# 南京市江北新区管理委员会建设项目批前公示

## NO. 新区 2021G15 地块房地产开发项目规划许可变更

为了提升项目品质，对该项目进行优化调整如下：

### 附圖：6-5

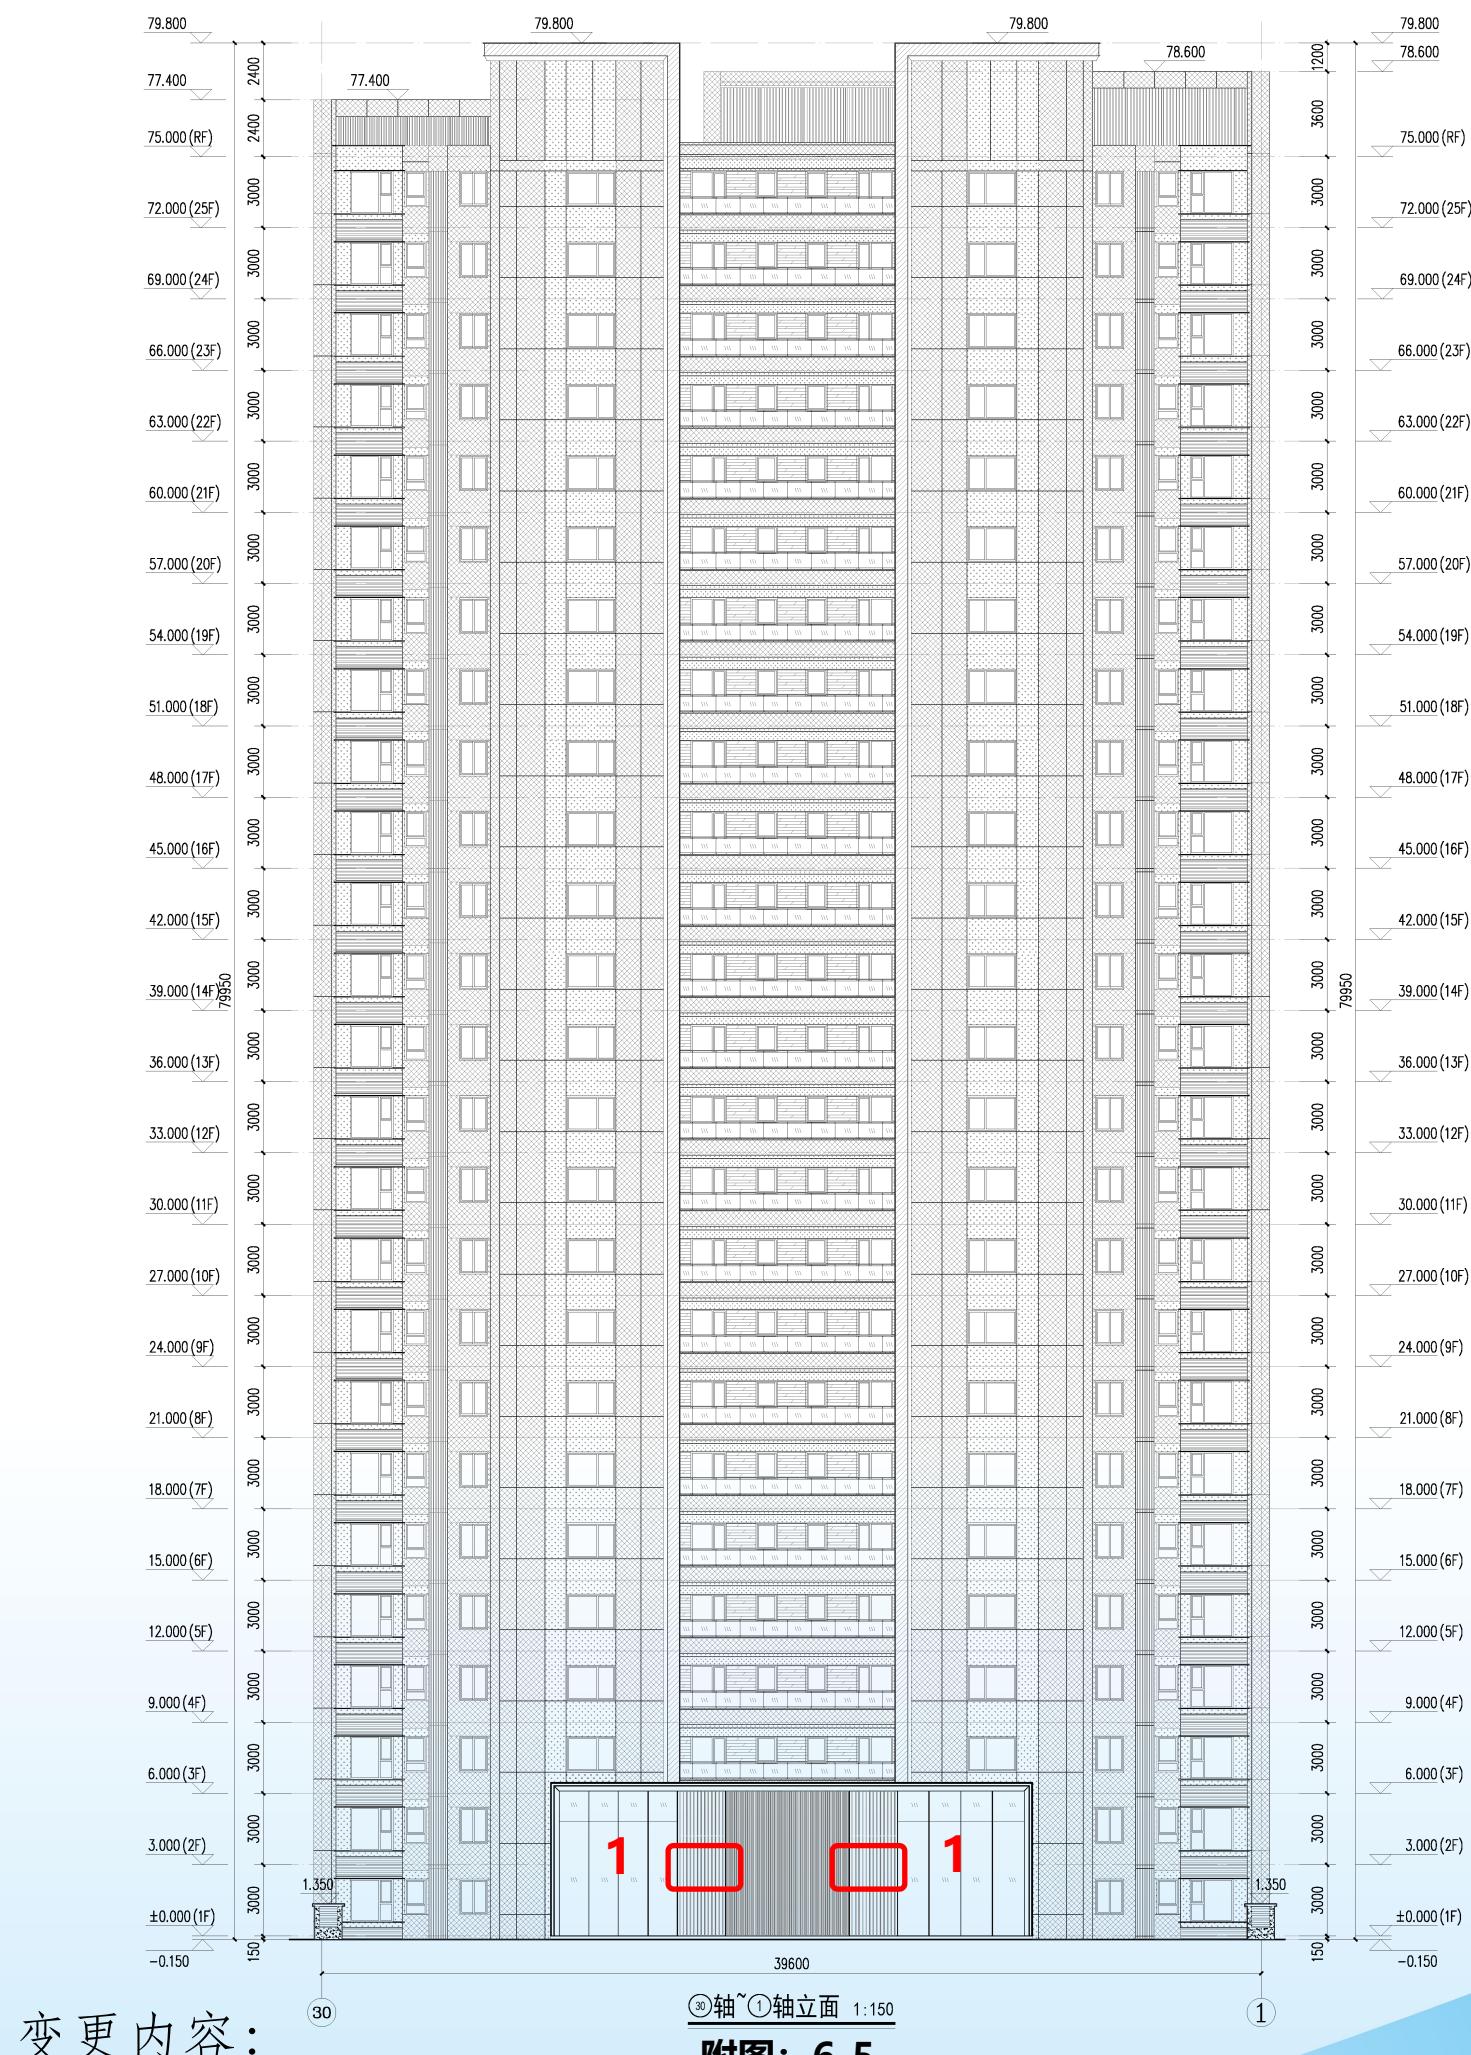
(1) 5#10#楼二层连廊处增设出入口雨棚，北立面相应调整。

附图：6-6

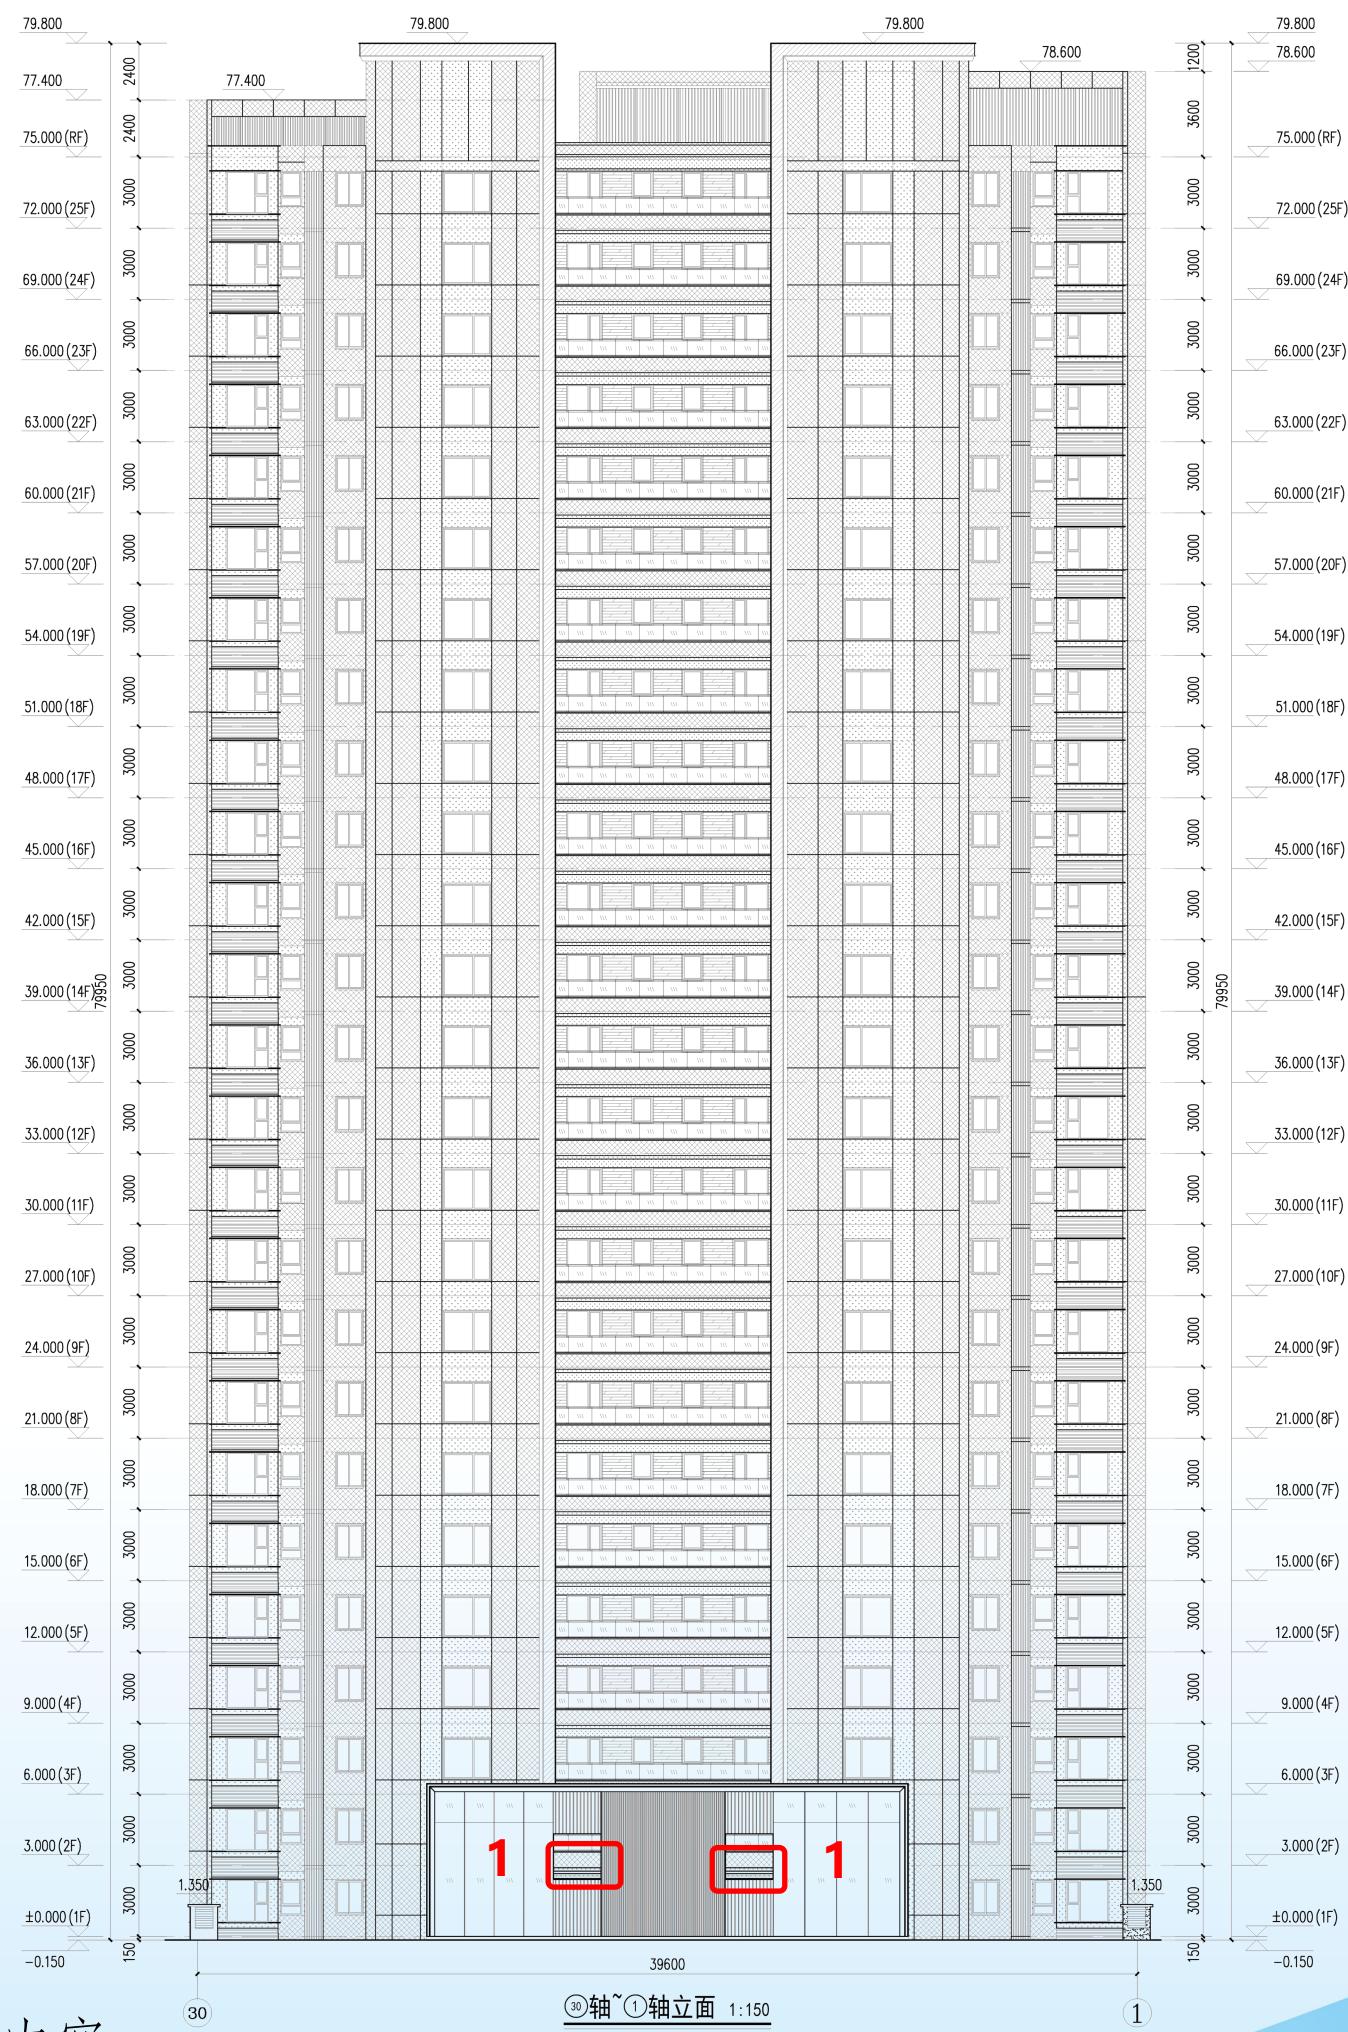
- (1) 5#10#楼二层连廊处增设出入口雨棚，北立面相应调整。

附图：6-7

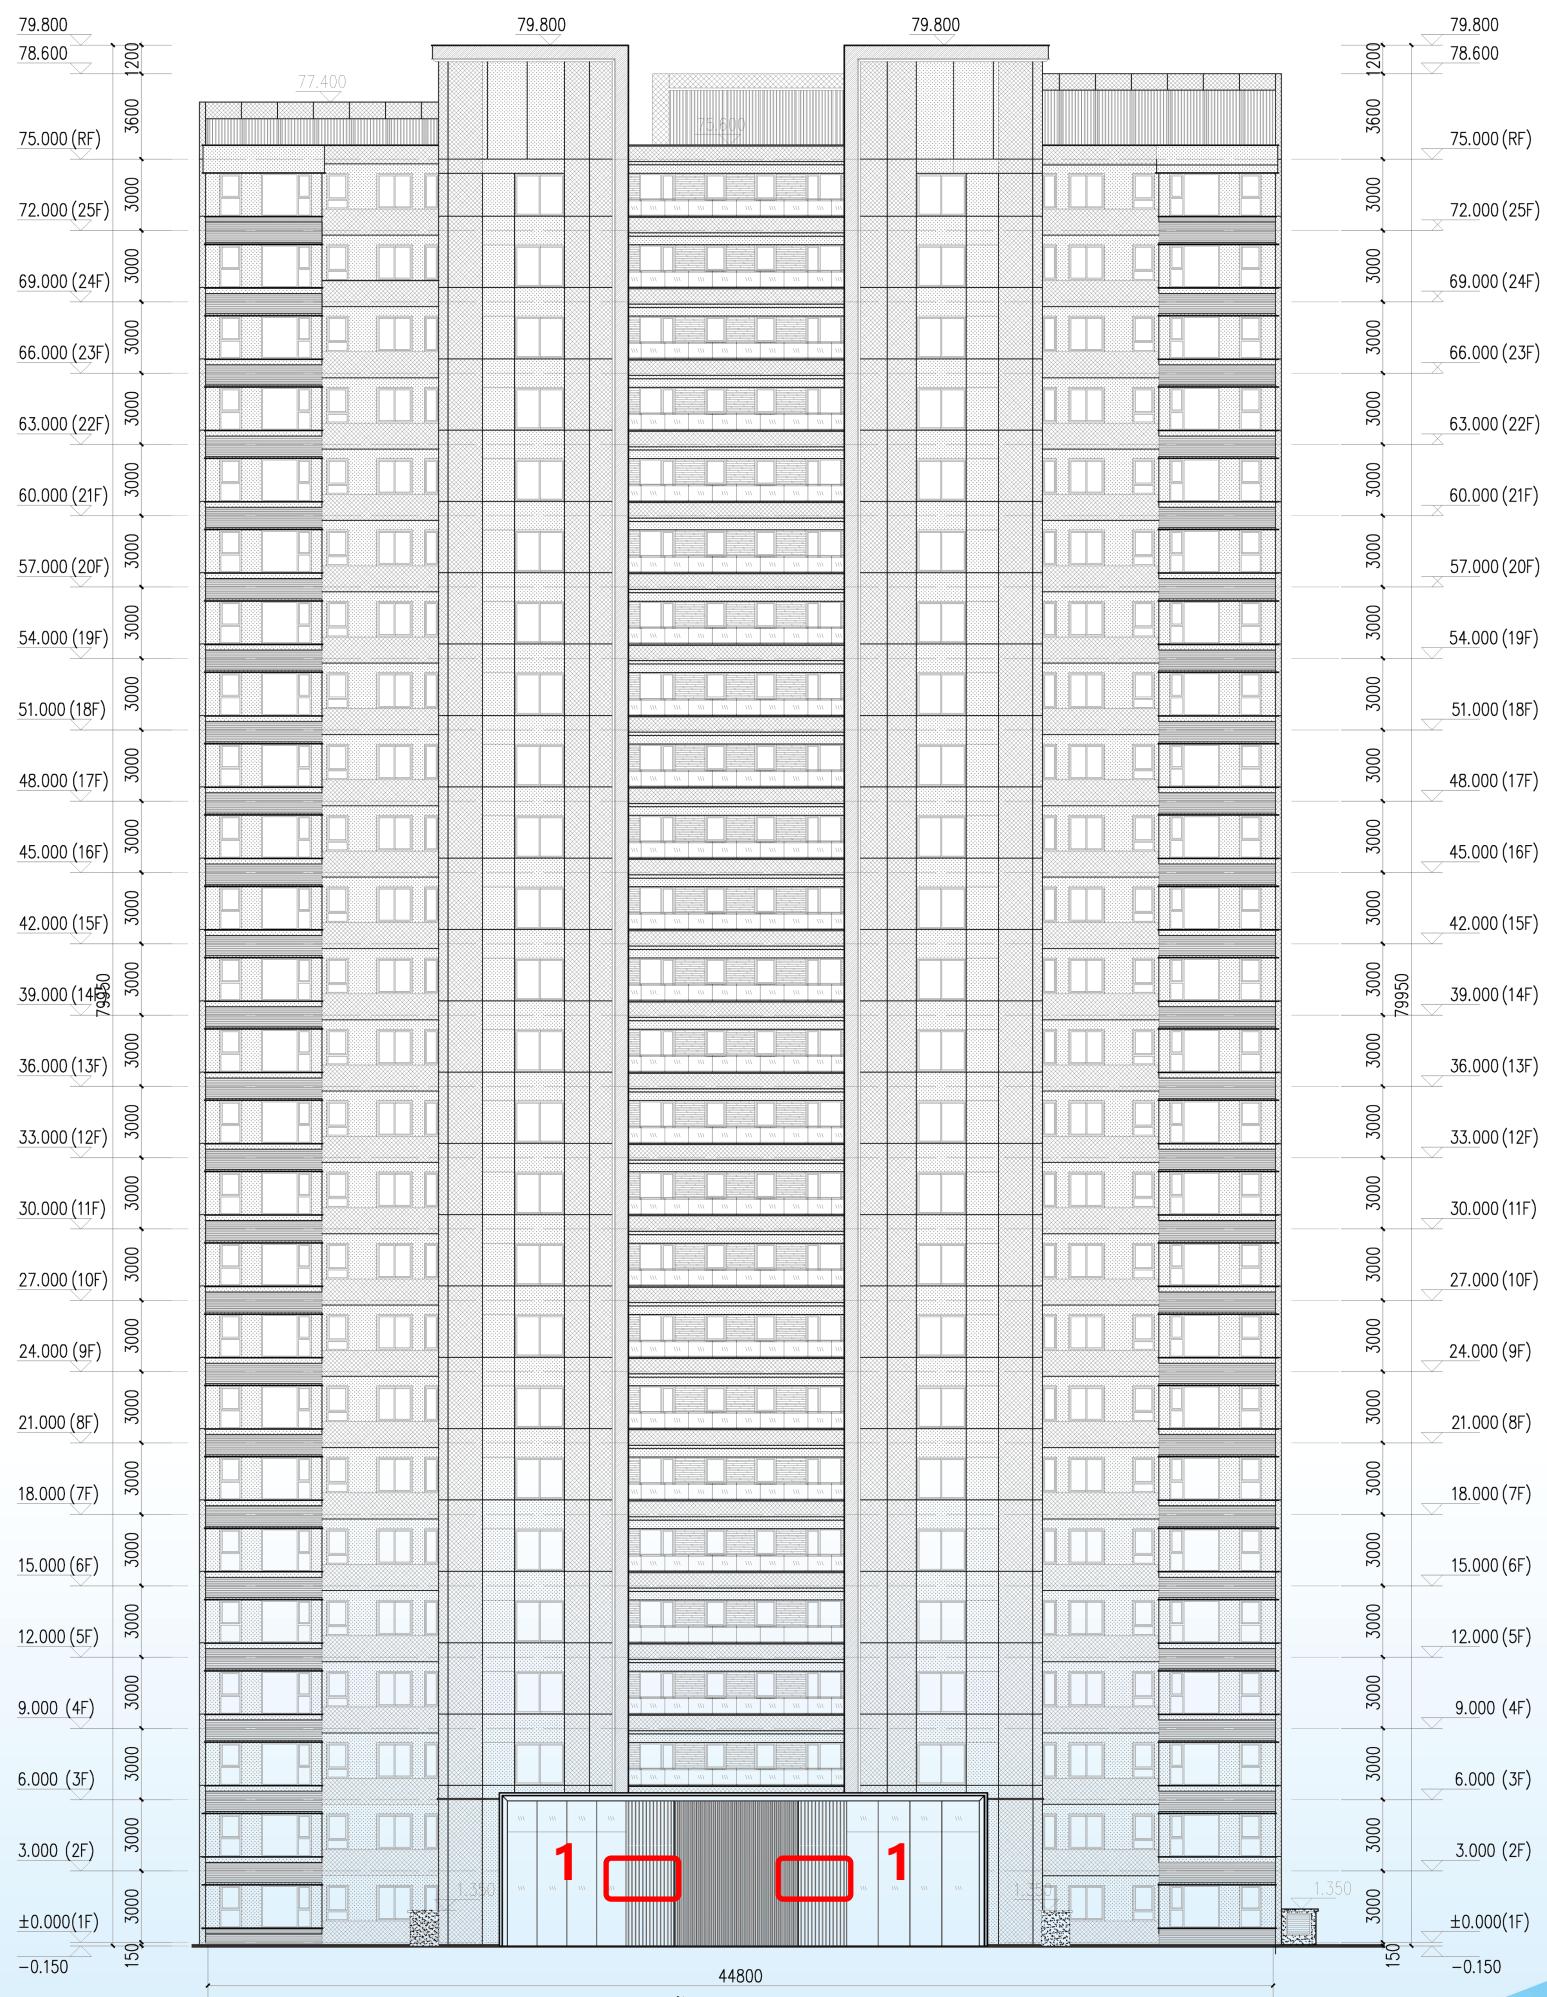
- (1) 6#8#11#13#楼二层连廊处增设出入口雨棚，北立面相应调整。
